MEYLE-Querlenkerlager

passend für gängige Fahrzeugmodelle von VW / Audi / SEAT und Skoda

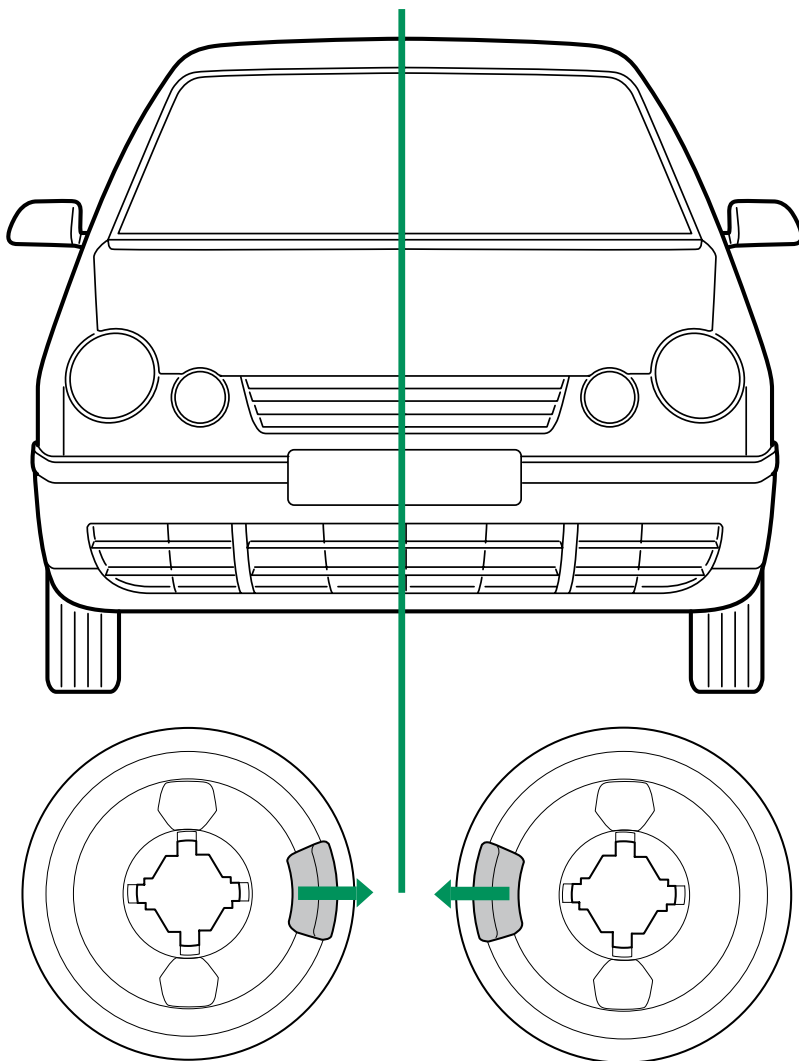
Weiterdenken! – Wir haben unser MEYLE-Querlenkerlager Nr. 100 710 0005/HD weiterentwickelt und die verstärkte Version mit der MEYLE-Nr. 100 610 0027/HD in unser Programm aufgenommen. Das neue Querlenkerlager ist ab sofort lieferbar und ersetzt die o. g. Vorgängerversion.

Im neuen MEYLE-Querlenkerlager haben wir die kritischen Querschnitte im Gummi optimiert, Gründe für die Rissbildung analysiert und behoben. Hierdurch wird die Haltbarkeit und Lebensdauer des Lagers deutlich erhöht.

Alt: MEYLE-Nr. 100 710 0005/HD
[Ref. Nr. 1KO 407 183 E]

Neu: MEYLE-Nr. 100 610 0027/HD
[Ref. Nr. 1KO 407 183 E]

Für die korrekte Ausrichtung der Buchse muss der Gummisteg (grau) zur Fahrzeugmitte zeigen.
